ST/SG/AC.10/C.3/2004/29
7 avril 2004

PROPOSITIONS DIVERSES D'AMENDEMENTS AU RÈGLEMENT TYPE
SUR LE TRANSPORT DES MARCHANDISES DANGEREUSES

Appendice 5 du Manuel d'épreuves et de critères: Exemple de méthode d'essai pour le
dimensionnement des dispositifs de décompression

Communication du Conseil international des associations chimiques (ICCA)

Figure A5.1: RÉSERVOIRS TYPES DE 10 LITRES UTILISÉS POUR LES ESSAIS DES DISPOSITIFS DE DÉCOMPRESSION»

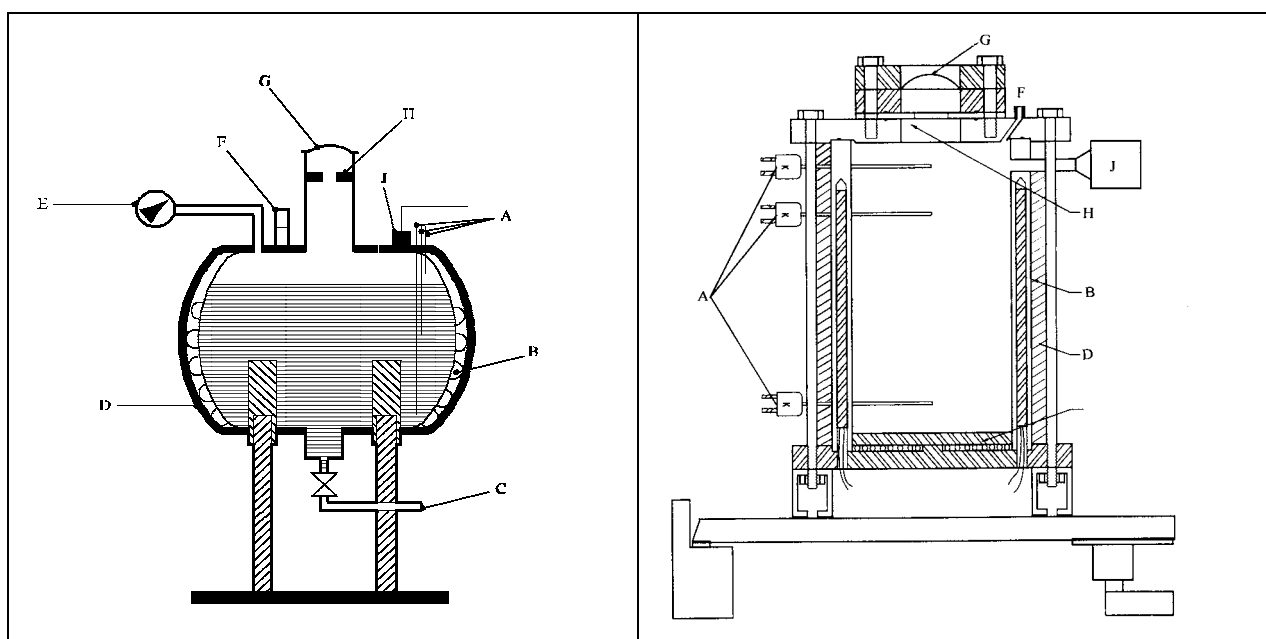
- Insertion d'une référence à l'applicabilité aux GRV de la méthode d'essai et d'un critère relatif à la pression maximale admissible autorisée pendant la décompression d'urgence des GRV, et ajout d'un exemple de calcul pour les GRV;
- Incorporation du réservoir type qui a été mis au point par l'OPPSD en collaboration avec le New Mexico Institute of Mining Technology (États-Unis d'Amérique);
- Correction des équations (1) et (3) et des exemples de calcul (ajout de crochets).
